**PROVINCIA DI BRINDISI**

**OGGETTO : [ID\_VIP: 8207] – Sonnedix Santa Caterina** - Istanza per il rilascio del provvedimento di VIA PNIEC-PNRR nell'ambito del procedimento unico in materia ambientale ai sensi dell'art. 27 del D.Lgs. n. 152/2006 e ss.mm.ii., relativa al progetto per la realizzazione di un impianto agrovoltaiico di potenza nominale di 23,49 MW denominato "Fruttidoro" da ubicarsi nel territorio del Comune di Mesagne (BR) e relative opere di connessione anche nel Comune di Latiano (BR).

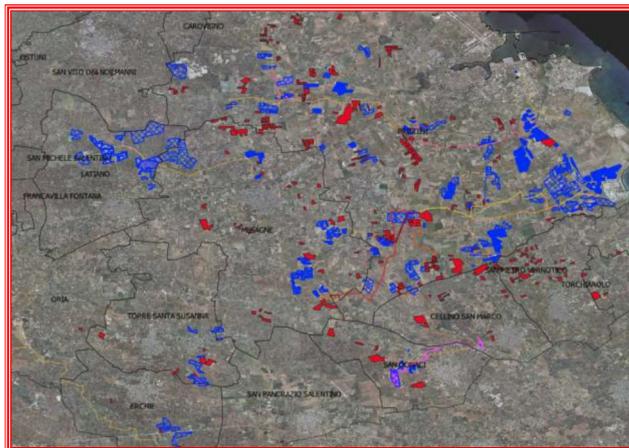
Nel corso di detto procedimento l' Autorità Idraulica della Regione Puglia, con la suddetta nota prot. n. 15543 del 18/10/2021, precisava che *dalla documentazione progettuale prodotta dal proponente si evince inoltre che le opere compensative di imboscamento contermini al campo fotovoltaico C, ricadono all'interno della fascia di rispetto di 150m del Canale Galina. In qualità di Autorità Idraulica, ai sensi dell'art. 96 R.D. 523/1904 e della D.G.R. 1675 del 08/10/2020, si esprime parere negativo agli interventi ricadenti nella fascia di rispetto di 150m definita "alveo fluviale in modellamento attivo", che pertanto non verranno autorizzati.*

Nonostante il parere negativo dell' Autorità Idraulica il proponente ha presentato presso codesto Ministero il medesimo intervento di compensazione il quale pertanto e, pertanto, risulta essere di dubbia realizzabilità.
